OGGETTO: Valutazione di Impatto Ambientale dell'Impianto di Valorizzazione Energetica di CSS da realizzarsi nella Centrale Termoelettrica esistente di San Filippo del Mela – Osservazioni alle Integrazioni.
Trasmissione deliberazione GM. n. 184/2016

N. 184 del 09/12/2016	OGGETTO: Procedura VIA_AIA presentata da A2A Energiefuture S.p.A. (ex Edipower S.p.A.) relativa al progetto “Impianto di Valorizzazione Energetica di CSS da realizzarsi presso la Centrale Termoelettrica esistente di San Filippo del Mela – Approvazione OSSERVAZIONI alle INTEGRAZIONI documentali ai sensi dell’art. 24 comma 4 D.Lgs. 152/2006 e s.m.i.-
--	---

Oggetto: Valutazione di Impatto Ambientale dell’Impianto di Valorizzazione Energetica di CSS da realizzarsi presso la Centrale Termoelettrica esistente di San Filippo del Mela (Codice procedura ID_VIP: 3127) - OSSERVAZIONI alle INTEGRAZIONI

OSSERVAZIONI alle INTEGRAZIONI relative al progetto dell'Impianto di Valorizzazione Energetica di CSS da realizzarsi presso la CTE esistente di San Filippo del Mela

Riportiamo in particolare la Fig.4 dell'Adeguamento del PRGR, corrispondente ad uno scenario in cui la R.D. raggiunga gli obiettivi di legge del 65%:

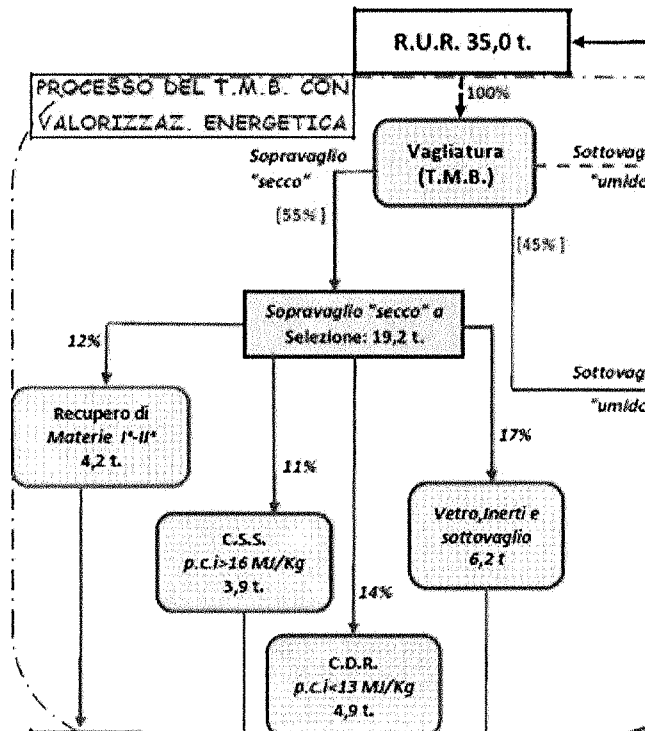
Come si può notare, la prevista produzione del cosiddetto CDR (ovvero del CSS-rifiuto) sarebbe del 4,9% in peso sugli RSU, corrispondente al 14% del RUR.

Prendendo come riferimento i dati ISPRA 2014 sulla produzione annua di RSU in Sicilia (2.342.220 t), tale frazione corrisponde a circa 115 mila t/a: una cifra assolutamente insufficiente ad alimentare l'impianto proposto.

Come abbiamo visto, la pianificazione regionale specifica prevede una produzione di CSS-rifiuto non superiore al 13-14% rispetto al RUR in ingresso negli impianti TMB: altro che 75-90%!”

TAVOLA 2 - Confronto dello Skyline prima e dopo la realizzazione delle opere in progetto

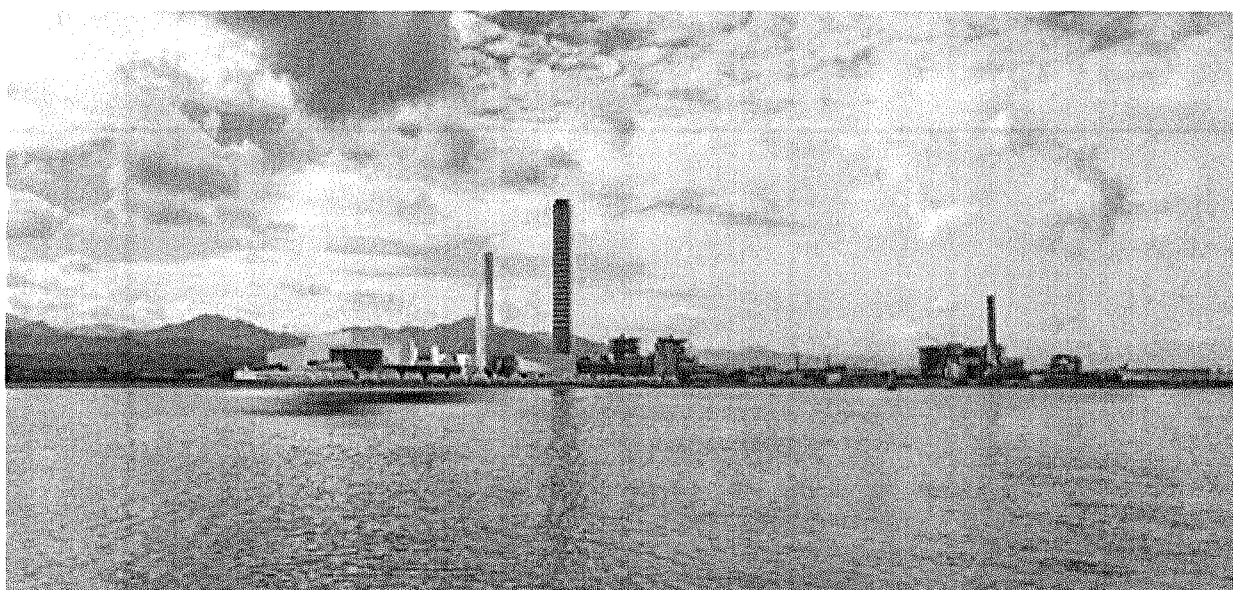
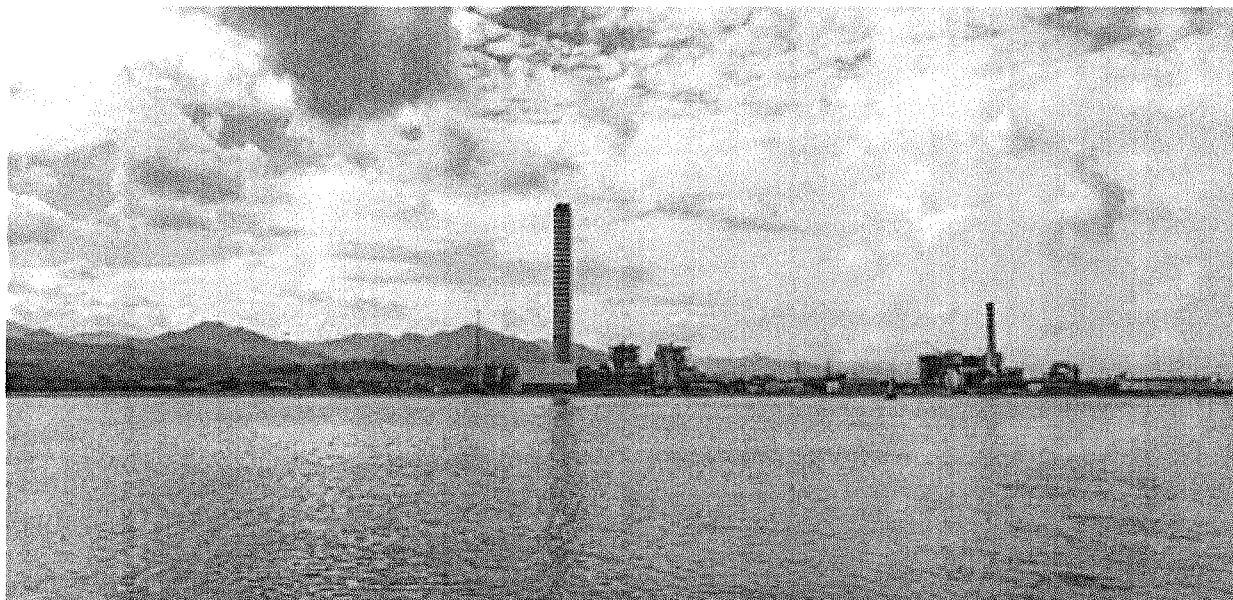
L'innegabile aggravio dell'impatto visivo del TMV sul paesaggio dell'incantevole Golfo di Milazzo è peraltro testimoniata dalla stessa documentazione fotografica fornita da A2A:

Figura 1 - immagine tratta dall'All.3 della documentazione integrativa - Soluzione Progettuale

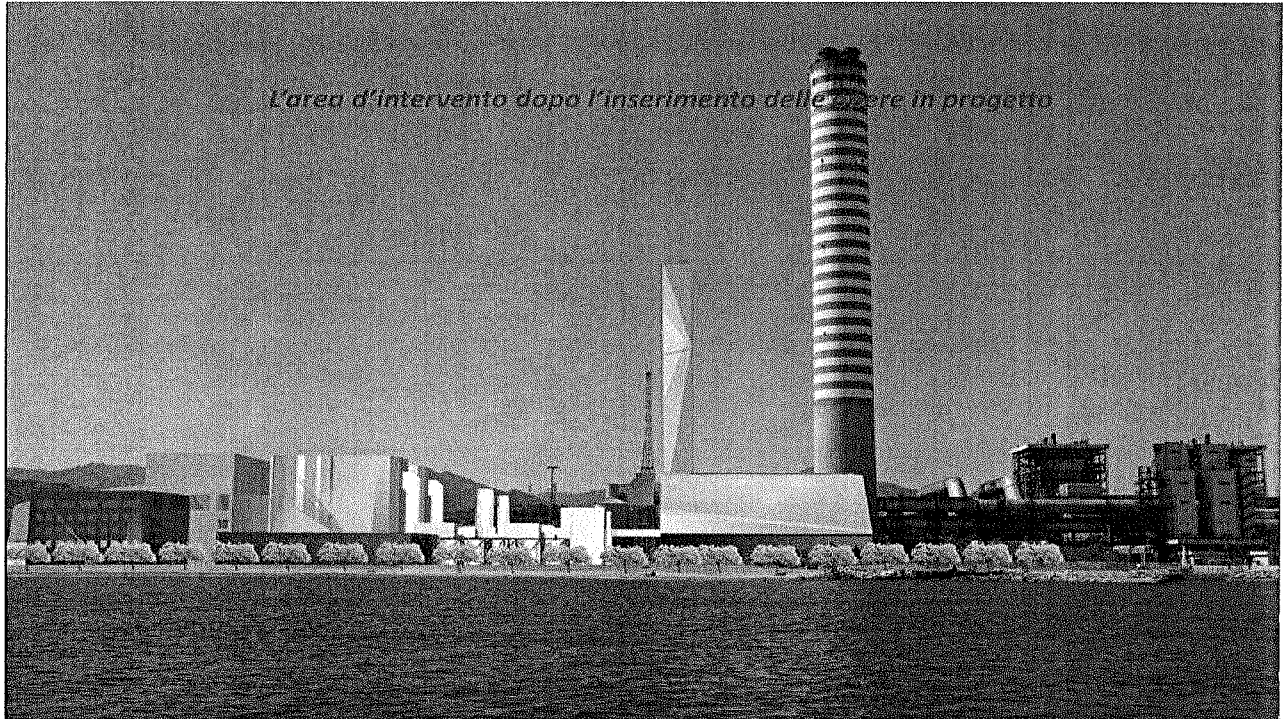
E' evidente che a ben poco servono le *"Soluzioni progettuali adottate per il recupero ambientale dei fabbricati del TMV"*, in quanto, nonostante i possibili accorgimenti per ridurre l'impatto paesaggistico, il TMV rimane sempre e comunque un nuovo impianto industriale dotato di caldaie e ciminiera, che si verrebbe ad aggiungere a quelli esistenti. Pertanto non è conciliabile con le esigenze di tutela e valorizzazione del pregiato patrimonio paesaggistico del golfo di Milazzo, le quali imporrebbero, come giustamente previsto dal PP Ambito 9, una progressiva riduzione di tali impianti, o almeno lo "stop" al loro incremento.
